## VOLTALIA - Projet de parc éolien Marly-sous-Issy

### NOTE TECHNIQUE INSUFFISANCES de l'Etude d'Impact

Code	Indice	Date	Auteur	Relecture
S5301-MARL-NT-EI	A	10/06/2020	PC	LL, JPN, RM, BM

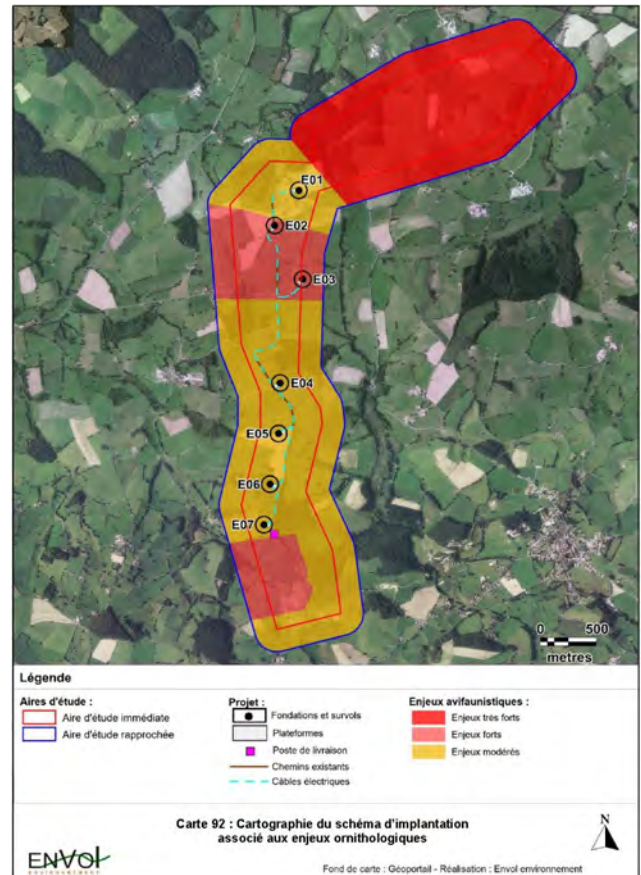
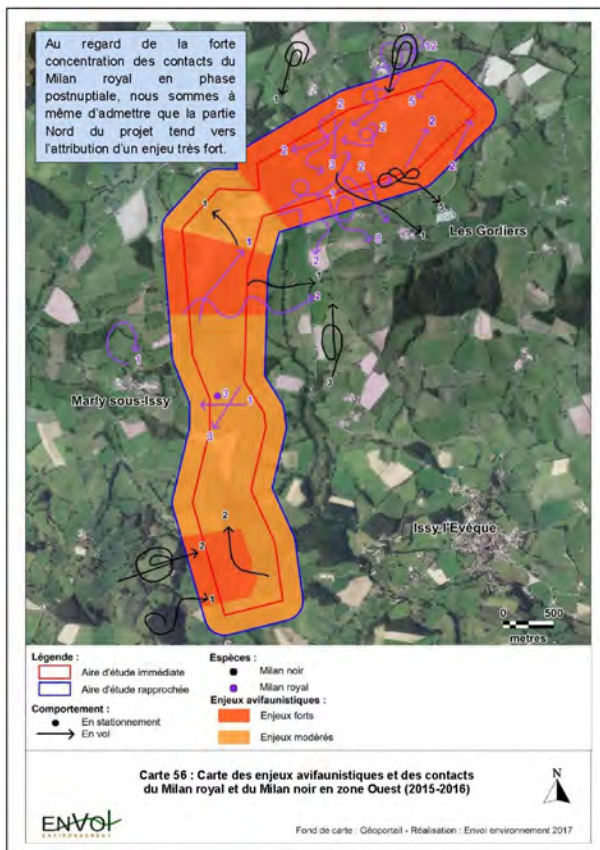
Quoi qu'il en soit, une simple carte des enjeux avec les éoliennes et les chemins d'accès sommairement représentés NE PERMET PAS D'EVALUER LES IMPACTS pour les oiseaux.

Pour évaluer les impacts, IL EST NECESSAIRE de présenter des cartes sur fond de domaine vital des oiseaux (par espèce ou par groupe d'espèces) et d'évaluer, pour chaque effet, les impacts pour chaque espèce au vu de ces cartes.

ASTACUS NPSM SSM	NATUREL	Volitalia Marly - Insuffisances Etude d'Impact / Etude écologique	
	MN-AVI-CN-A 10/06/2020	MN-AVI-CN Cigogne noire

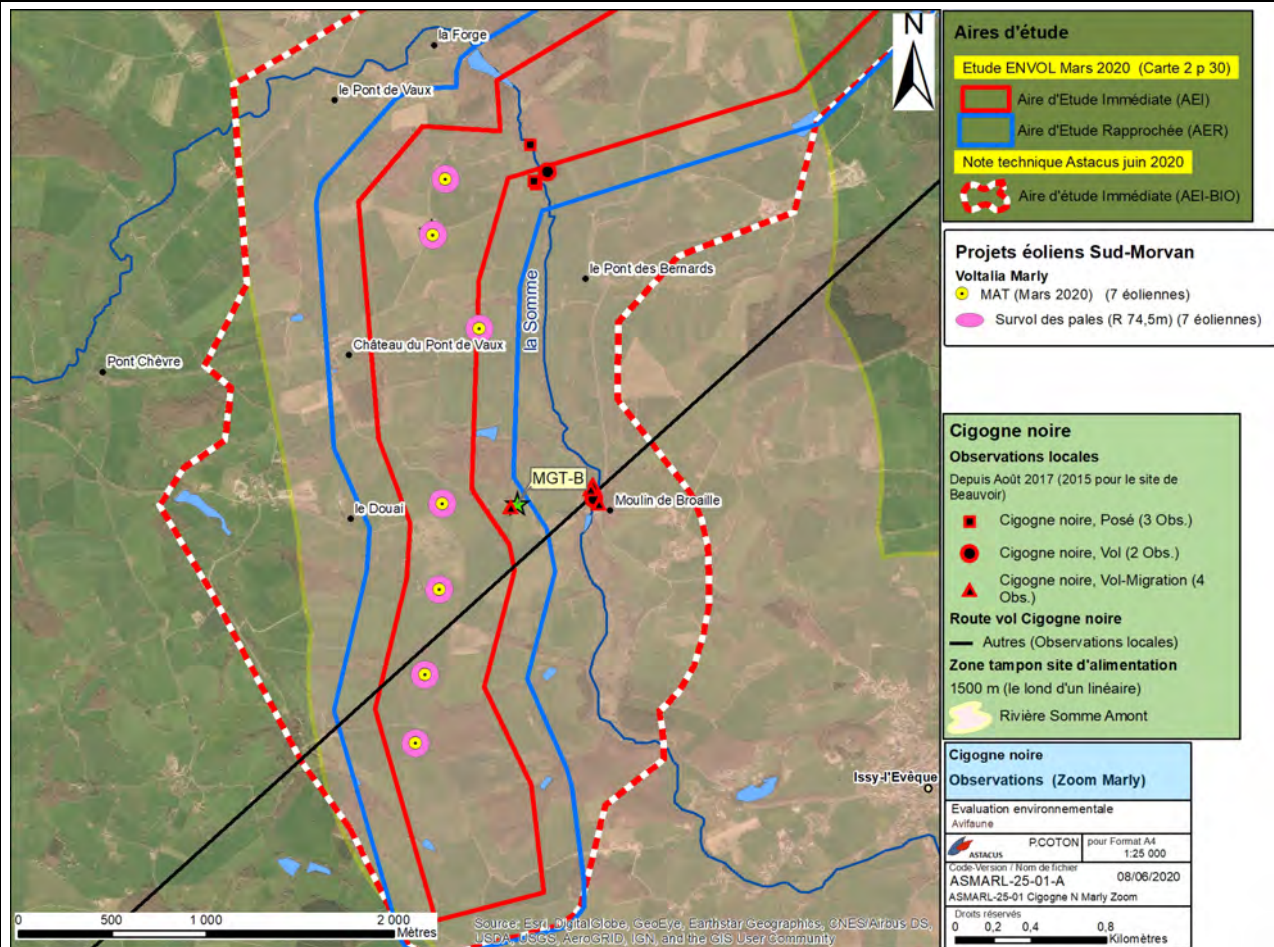
La carte ci-dessus zoome les observations de Cigogne noire à proximité de la zone d'implantation du projet. 9 observations dans l'aire d'étude immédiate, la plus ancienne datant d'octobre 2018.

Outre les 4 observations en migration, les 5 observations d'individus posés ou en vol montrent l'intérêt de l'espèce pour la partie Amont de la rivière Somme (en amont de la Forge). Cette petite rivière (en fait un gros ruisseau dans cette zone) présente les caractéristiques d'un site de gagnage pour les Cigognes noires. Ces observations locales sont dans l'aire d'étude immédiate telle que définie dans la présente Note technique et une partie sont dans l'aire d'étude rapprochée de l'étude d'ENVOL. Plusieurs observations sont à moins de 500m d'une des éoliennes en projet.

ASTACUS NPSM SSM	NATUREL	Volitalia Marly - Insuffisances Etude d'Impact / Etude écologique	
	MN-AVI- HCH- A 10/06/2020	MN-AVI-HCH Héronnière (Héron cendré)

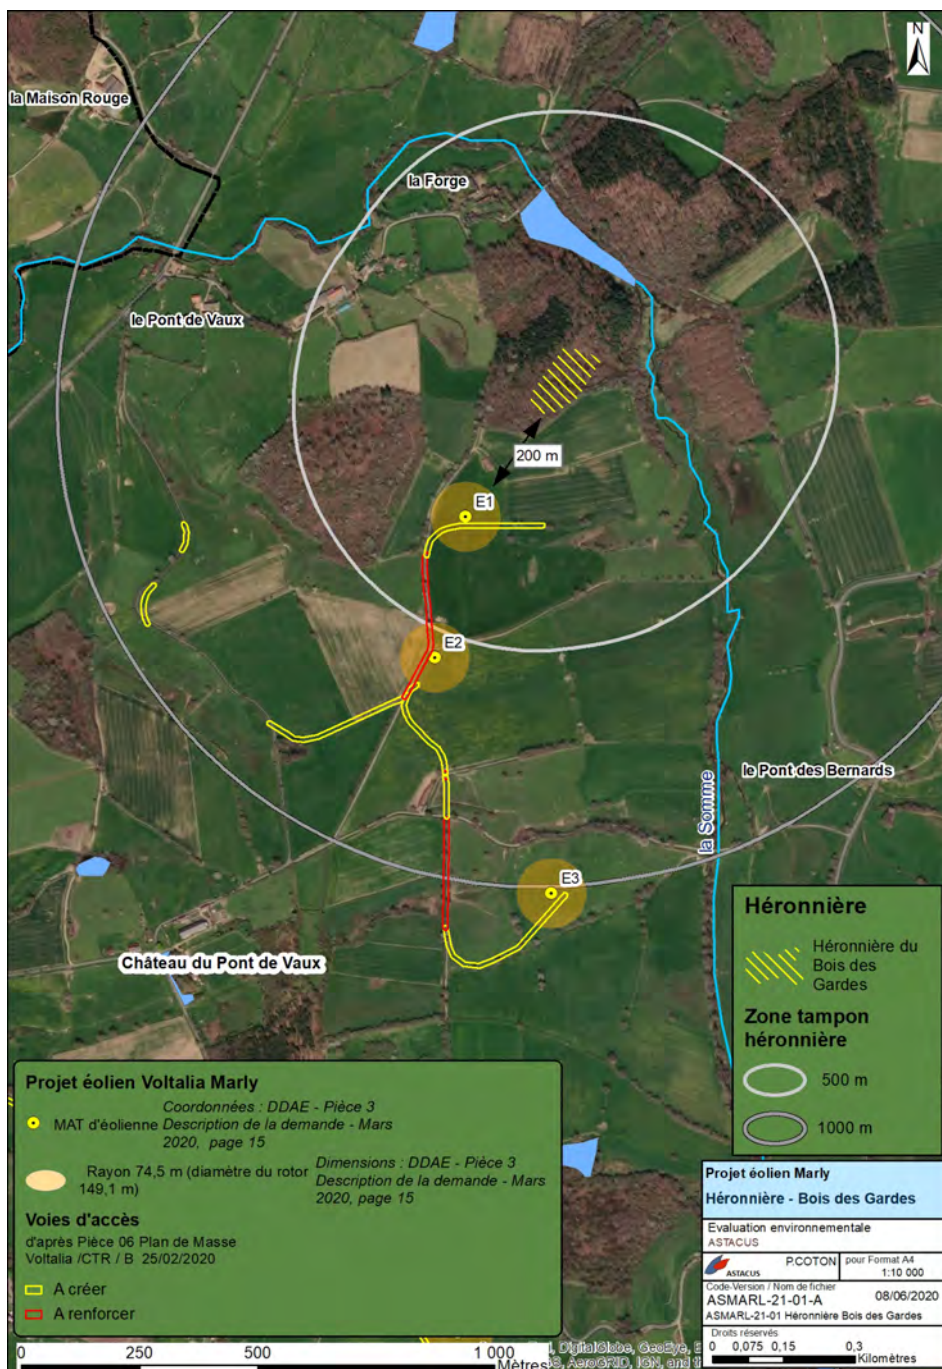
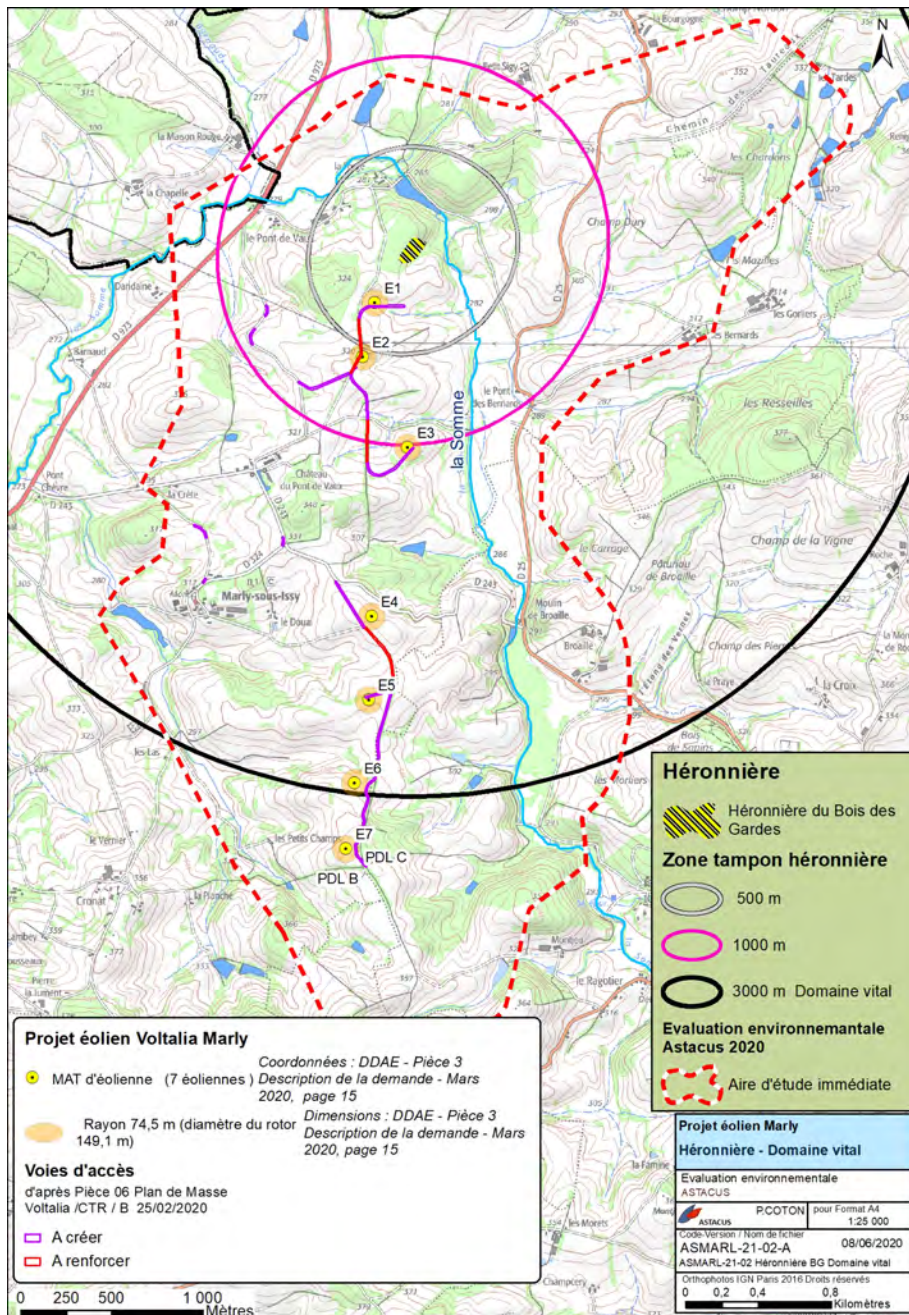
Les cartes montrent que l'éolienne E1 (rotor) est à 200 m de la héronnière, l'éolienne E2 (rotor) à 500m.

Si les éoliennes E1 et E2 sont construites, la probabilité est très forte que le site de la héronnière soit abandonné, au moins progressivement.

**L'impact sur la population locale de Hérons cendrés serait Très fort.**

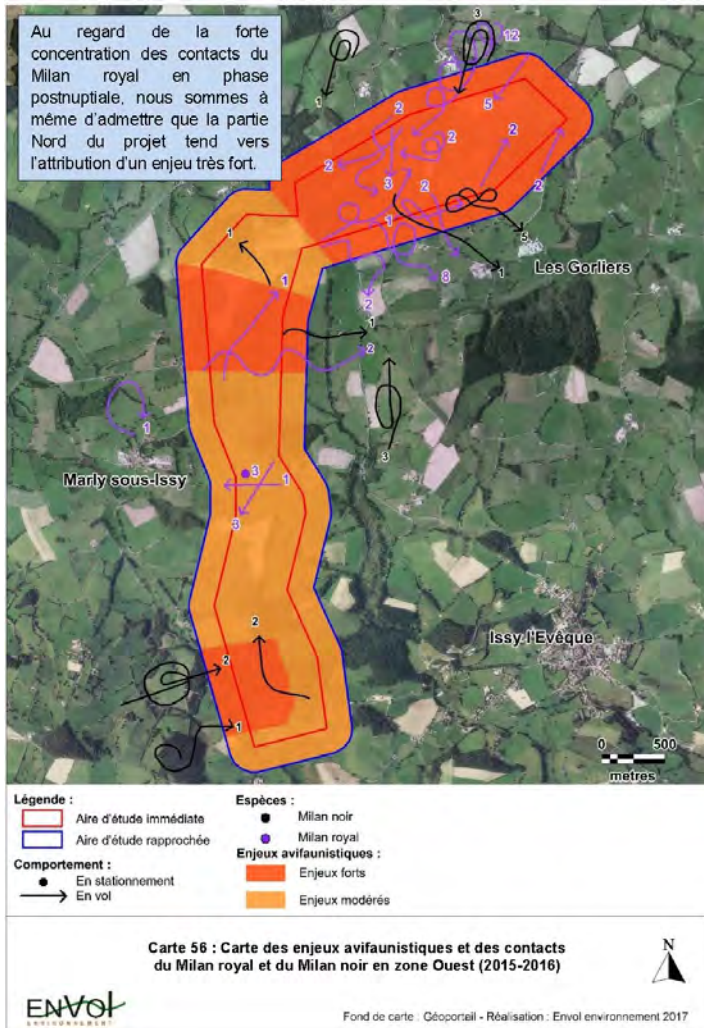
En effet, il y a une anomalie dans la carte 56 (EE p 270) . L'enjeu est plafonné à "Fort" alors que

- dans l'EI p 167, Carte 92 l'enjeu est TRES FORT dans la partie Nord;
- dans le texte EE p 506 " **la partie Nord de la zone d'implantation** où la majorité des contacts du Milan royal a été obtenue durant la phase postnuptiale et pour laquelle **un enjeu ornithologique très fort a été défini**"
